ΠΑΡΟΧΗ ΔΙΕΥΚΡΙΝΙΣΕΩΝ

Προμήθεια και Τοποθέτηση Κυλινδρικών, Γωνιακών και Τύπου V Προσκρουστήρων για τις ανάγκες του Κεντρικού Λιμένα του ΟΛΠ Α.Ε

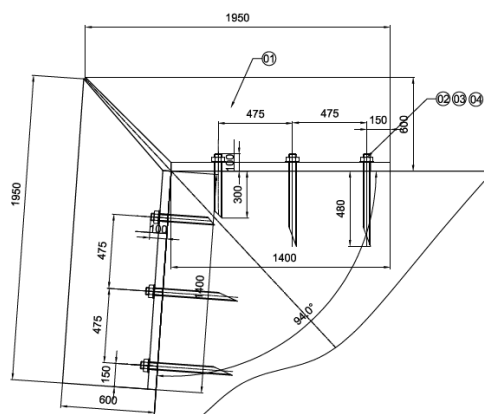
Σε ότι αφορά τους γωνιακούς προσκρουστήρες, σε αυτό το μέγεθος δεν μπορούμε να επιτύχουμε καμπύλη επιφάνεια στην γωνία. Μπορούμε όμως να τοποθετήσουμε δύο προσκρουστήρες (έναν σε κάθε πλευρά του προβλήτα) «φαλτσοκομμένους» ούτως ώστε στο σημείο επαφής τους να δημιουργείτε μια «αιχμή» (βλ. παρακάτω υπόδειγμα). Είναι αυτό αποδεκτό;

Διευκρινίζεται ότι αυτό δεν είναι αποδεκτό.
